# Informations importantes — Dell OptiPlex 790/990

## Carte système

Figure 2. Carte système avec le capteur thermique et le dissipateur de chaleur retiré.

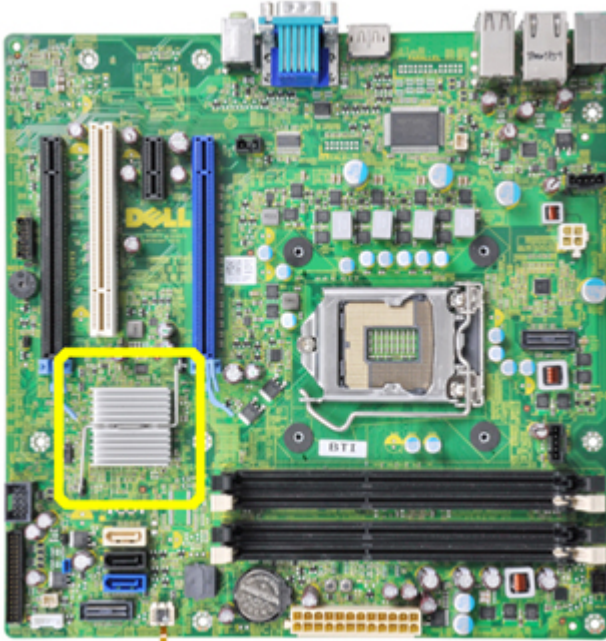
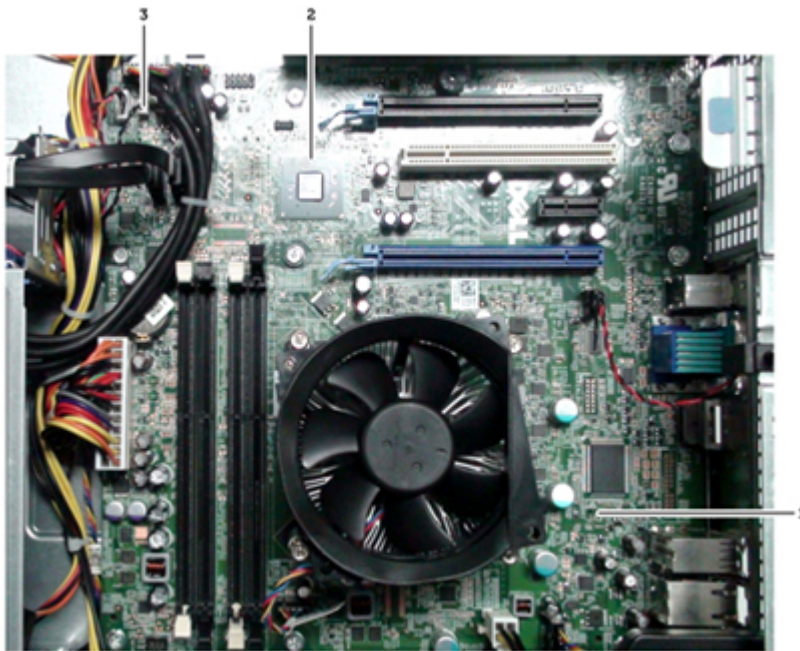
Désormais, les ordinateurs Dell OptiPlex 790/990 sont fournis avec une nouvelle carte système sans les composants suivants :

- Dissipateur de chaleur
- Capteur thermique d'alimentation électrique (châssis d'ordinateur de bureau uniquement)

L'image suivante montre une version antérieure de la carte système fournie avec le dissipateur de chaleur.

Toutes les cartes systèmes fournies avec la version A11 ou une version suivante NE DISPOSENT PAS du dissipateur de chaleur.

Vous retirez le capteur thermique de l'alimentation électrique depuis le châssis de l'ordinateur de bureau uniquement.

1. connecteur 1 du capteur thermique et câble retiré
2. dissipateur de chaleur du jeu de puces retiré
3. connecteur 2 du capteur thermique

**REMARQUE:** Si vous avez remplacé la carte système pour le châssis de l'ordinateur de bureau, vérifiez toujours que la version du BIOS est A11 ou une version supérieure.

**AVERTISSEMENT:** Si vous ne mettez pas à jour le BIOS, vous pouvez recevoir un message d'erreur **Alerte ! Dissipateur de chaleur du jeu de puces non détecté lors du test automatique à la mise sous tension (POST).**
